Tillgänglighetsinventering av Högskolan på Åland

2024

Högskolan på Åland finns på Neptunigatan 17 i Mariehamn. Kartläggningen skedde under dagen i den norra delen av Högskolan på Åland. Katja Rikberg, som är vikarierande kommunikationschef samt ledande kommunikatör och marknadsförare tog kontakt med oss. Landskapets fastighetsverk äger anläggningen. Skolans första del är byggd på 1980-talet och det skedde en tillbyggnad år 1987 med ytterligare en byggnad. Den norra anläggningens totala yta är 2960m² och består av två våningar samt ett skyddsrum. Det finns en äldre hiss med larmförbindelse till Alarmcentralen.

Bild 3: Gropa mellan galler och stenplattor.

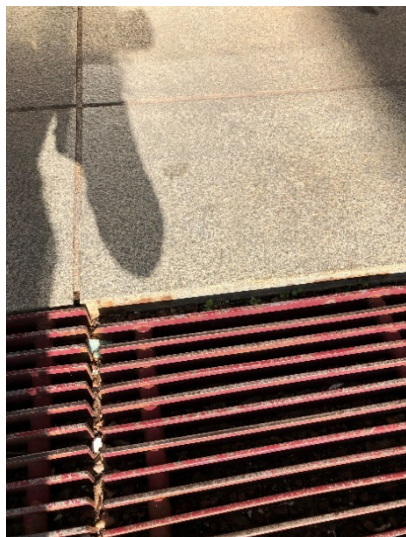
Det finns tre olika entréer varav huvudentrén är märkt. Det är en nivåskillnad vid alla entréer men det finns en ramp i metall vid huvudingången. Det är viktigt att komma ihåg att metall blir hal när det blir vått. Det finns galler mellan stenplattorna och där finns det stora glipor. Dessa behöver åtgärdas snarast då det endast får förekomma en skillnad på högst 5 millimeter.

Metallrampen är installerad med två skruvar. När någon går på den rör den sig och låter. Den är även orsaken till att det skapas glipor mellan gallret och stenplattorna.

Bild 4: Metallrampen vid huvudentrén.

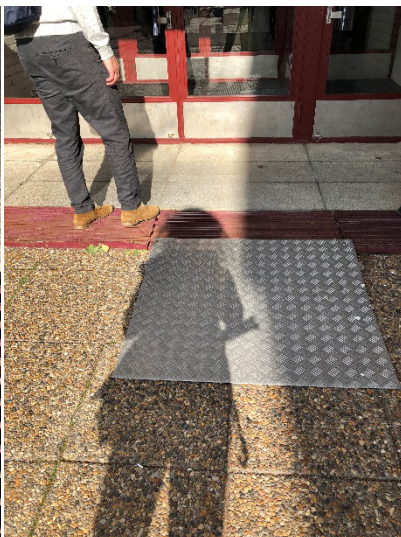
Det finns en ramp som leder in till huvudentrén från parkeringen. Eftersom den ligger löst installerad på gallren innebär det att det skapar glipor för att det rör sig med tiden. Rampen består av en plåtbit med mönster för att minska halkrisken. Metall har en tendens att bli halt när det är vått.
